**ACUERDO ADOPTADO POR LA ILMA. JUNTA DE GOBIERNO LOCAL EN LA SESIÓN ORDINARIA CELEBRADA EL DÍA 13 DE MAYO DE 2022, EN RELACIÓN CON EL PUNTO SIGUIENTE:**

**PUNTO N° 9.- PROPUESTA RELATIVA A LA APROBACIÓN DEFINITIVA DEL PROYECTO DE URBANIZACIÓN SUNC-R-T.1 "CORTIJO MERINO", PROMOVIDO POR REINA MARÍN, S.L. (EXPEDIENTE N° PAI 2019/519).**

**” INFORME PROPUESTA A LA JUNTA DE GOBIERNO LOCAL**

Detalle de punto de conexión rápida para hidrolimpiador

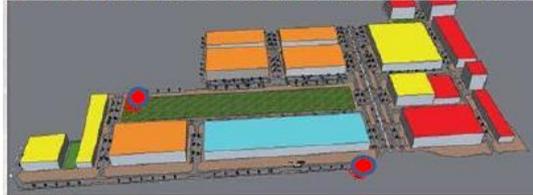
##### 1.-PUNTOS DE CONEXIÓN RÁPIDA PARA HIDROLIMPIADOR:

- Toma en acera con salida racor tipo Barcelona diámetro 45 mm., con accionamiento mediante cuadradillo, en arqueta con tapa de fundición con llave. Conectada a la red general de suministro de agua.
- Monolito para contador de consumo de agua.
- Bahía-aparcamiento: para parada para repostaje del vehículo hidrolimpiador, con una longitud mínima de 5,50 metros. También podría ubicarse en una zona de aparcamiento señalizado con reserva de espacio para uso exclusivo.

-Cantidad de puntos de conexión previstos:

2 puntos para todo el proyecto. (La ubicación de dicho punto deberá consultarse al Servicio Técnico de Limpieza en el momento de ejecutarse la obra de urbanización).

- Se han incluido dos puntos de conexión rápida en las zonas indicadas.
